Objet : Rapport du contrôle de bon fonctionnement de votre dispositif d'Assainissement Non Collectif.

Renseignement généraux	
Numéro de dossier :	683292
Propriétaire :	Monsieur PARTOUCHE-BARO SEBASTIEN Monsieur PARTOUCHE-BARO BRUNO
Adresse du propriétaire :	3021 Route de la Serre de Cazaux 31800 SAINT-GAUDENS
Adresse du dossier :	3021 Route de la Serre de Cazaux 31800 SAINT-GAUDENS
Référence(s) cadastrale(s) :	ZC62
Zonage assainissement :	Non Collectif
Type d'habitat	Zone péri-urbaine
Raccordabilité au réseau EU :	Sans objet
Alimentation en eau potable :	Réseau public
Caractéristiques de l'immeuble	
Dénomination de l'immeuble :	
Date ou Année de construction :	
Type d'immeuble :	Maison individuelle
Nombre de logement(s) :	1
Nombre de pièce(s) principale(s) :	3
Nombre de chambre(s) :	2
Nombre d'équivalent-habitant(s) :	3
Observation(s) :	
Usage de l'immeuble	
Usage déclaré :	Résidence principale
Occupation déclarée :	Permanente
Observation(s) :	
Contrôle	
Date du contrôle :	18/10/2023
Dossier suivi par :	William ROSS

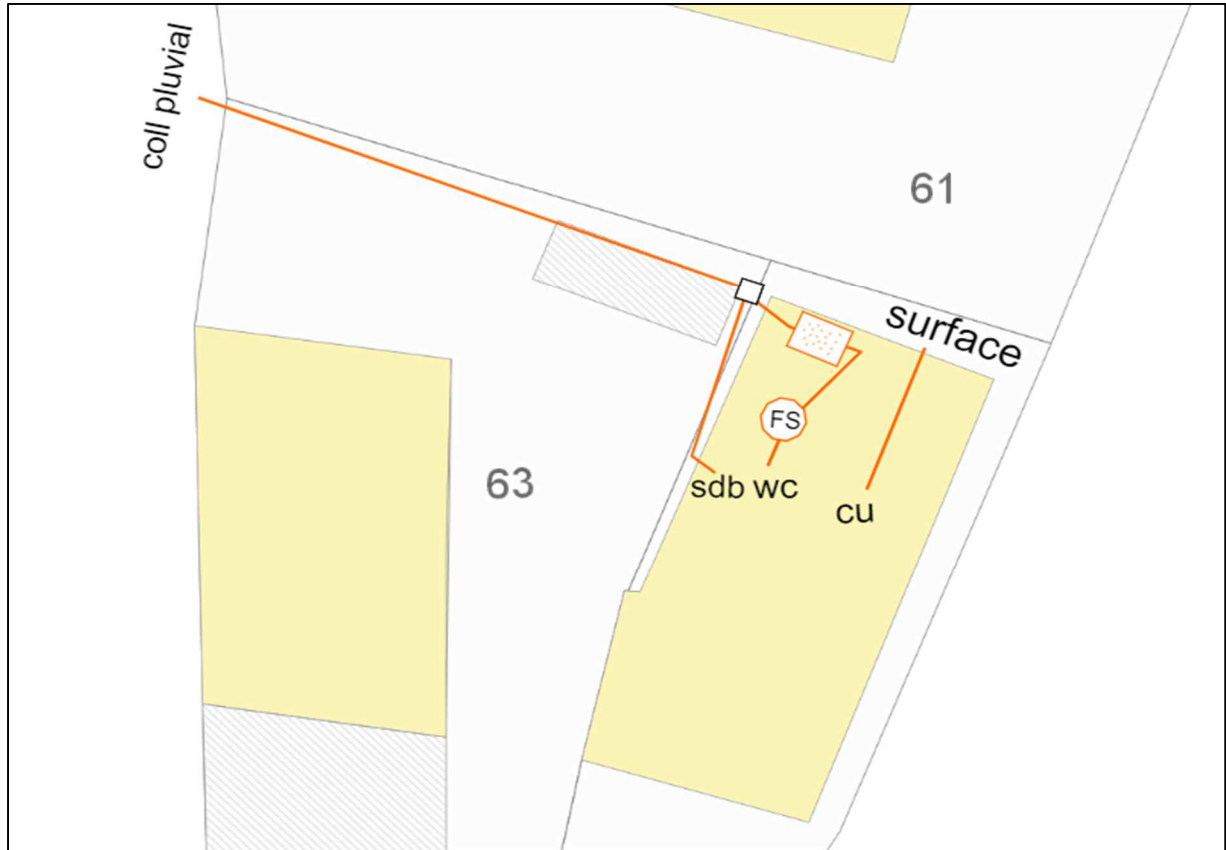
Ouvrage(s)	Description(s)	Constats	Commentaire(s)
Fosse septique	wc	Accessibilité : Oui Bon état de fonctionnement : Oui Dimensionnement : Indéterminé Défaut constaté : Oui (cf. commentaires)	Dimensionnement indéterminé.
Epurateur à cheminement lent	Recevant les eaux de la fosse	Accessibilité : Oui Bon état de fonctionnement : Oui Dimensionnement : Indéterminé Défaut constaté : Oui (cf. commentaires)	Dimensionnement indéterminé.
Collecteur pluvial	Rejet direct d'eaux ménagères brutes et d'eaux issues d'un pré-traitement	Accessibilité : Oui Bon état de fonctionnement : NV Dimensionnement : Indéterminé Défaut constaté : Oui (cf. commentaires)	Rejet non réglementaire.
Surface	Rejet direct d'eaux brutes de la cuisine	Accessibilité : Oui Bon état de fonctionnement : Oui Dimensionnement : Indéterminé Défaut constaté : Oui (cf. commentaires)	Rejet non réglementaire.

Réhabilitation totale du dispositif d'assainissement non collectif.
